**AVIS RELATIF À LA PROTECTION
CONTRE LES EVENTUELS EFFETS NOCIFS ET NUISANCES
PROVOQUÉS PAR LES RAYONNEMENTS NON IONISANTS
GÉNÉRÉS PAR DES ANTENNES ÉMETTRICES STATIONNAIRES**

Commune : ANDENNE - Exploitant : PROXIMUS

Référence exploitant : 81GEL_00

Rapport n° 758 / 2024

Figure 1 : Vue en plan des lieux de séjour et des points de contrôle

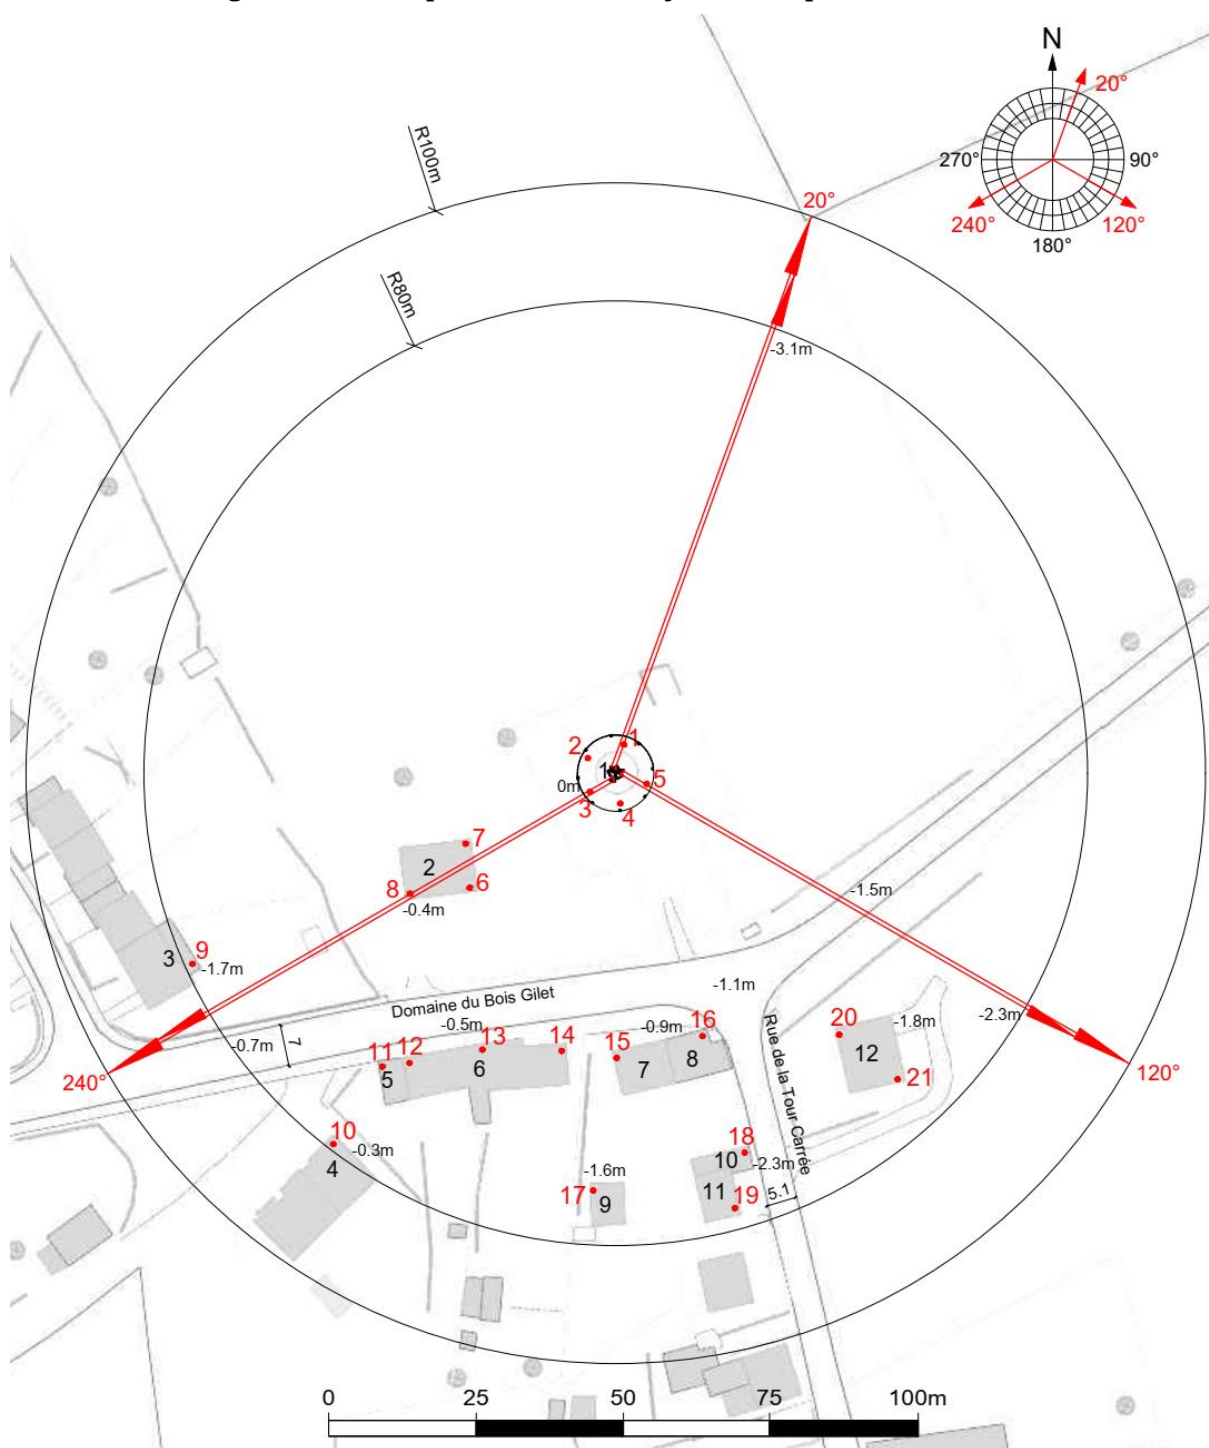
- le numéro du point de contrôle repris sur un des plans de la figure 1;
- le numéro du LS dans lequel se trouve le point de contrôle de la 1^{ère} colonne ;
- l'atténuation d'obstacle prise en compte pour le calcul de l'indice d'exposition dans le LS ;
- le résultat du calcul de l'indice d'exposition.

N° point de contrôle	LS	Atténuation (dB)	Indice d'exposition relatif à la limite par installation IE_i
8	LS2	3,0	0,040
6	LS2	3,0	0,032
7	LS2	3,0	0,024
20	LS12	3,0	0,020
12	LS6	3,0	0,017
13	LS6	3,0	0,017
11	LS5	3,0	0,017
9	LS3	3,0	0,015
21	LS12	3,0	0,015
16	LS8	3,0	0,013
10	LS4	3,0	0,013
14	LS6	3,0	0,012
15	LS7	3,0	0,010
19	LS11	3,0	0,007
18	LS10	3,0	0,007
17	LS9	3,0	0,004
1	LS1	10,0	0,001
3	LS1	10,0	0,001
5	LS1	10,0	0,001
4	LS1	10,0	0,000
2	LS1	10,0	0,000

En ce qui concerne les antennes de l'installation mentionnées dans le tableau 1, la distance maximale à laquelle la limite pourrait être atteinte, à l'extérieur, est égale à 88,7 m. S'il n'y a pas de LS à une distance inférieure, les antennes respectent forcément la limite d'immission.

Dans le cas des LS situés à l'intérieur des bâtiments, une atténuation d'obstacle est prise en compte et il en résulte que la distance maximale à laquelle la limite pourrait être atteinte se réduit à 62,8 m.
